Comune di Isola della Scala-Vr

Piano per l'eliminazione delle Barriere Architettoniche (P.E.B.A.)

**Tav.7M-Centro Storico
Interventi ambito edilizio
Caserma Carabinieri
P.le Kennedy**

SCHEDE RILIEVO EDIFICI				
Amministrazione: Comune di Isola della Scala-Vr				
Descrizione struttura: Caserma Carabinieri				
Indirizzo: Piazzale J.F. Kennedy			Data	18-02-16 Edificio n. 0
art.	Punto di verifica	Rif. Normativa	Risposta	Esito della verifica
1 PARCHEGGI

Pianta piano rialzato

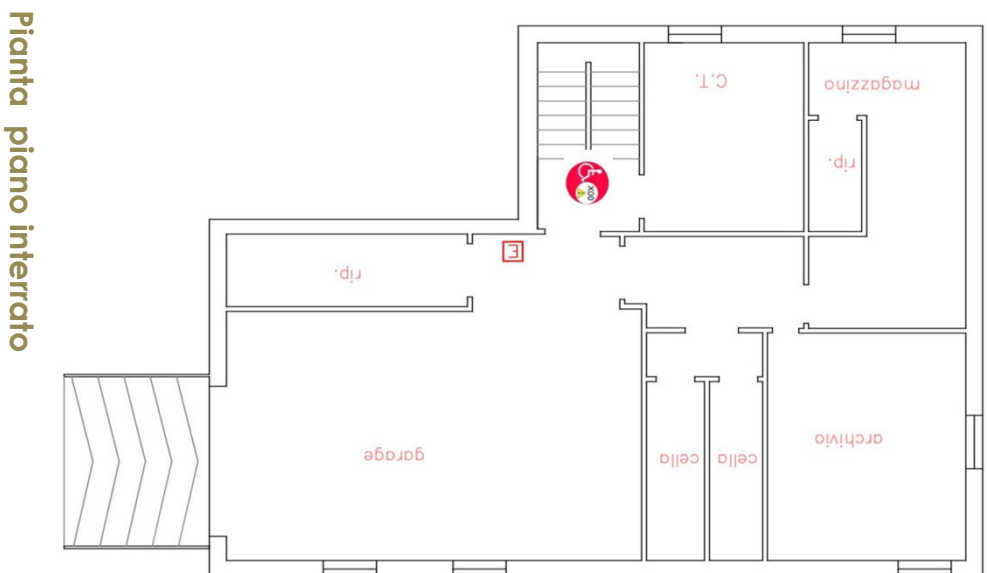
Anomalie riscontrate al piano
(riferite alla Normativa vigente)

Pianta piano primo

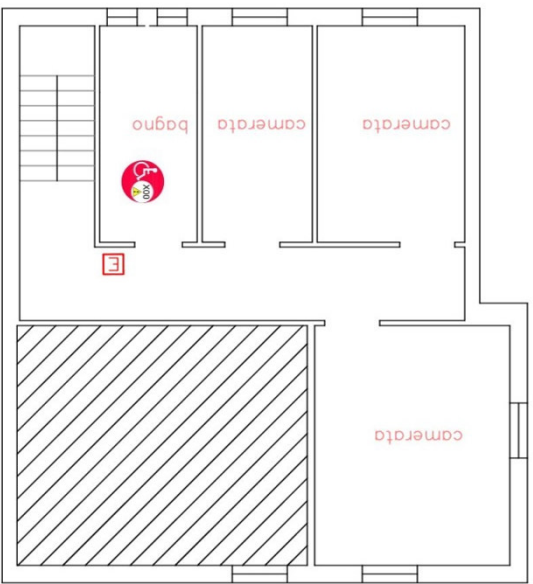
Anomalie riscontrate al piano
(riferite alla Normativa vigente)
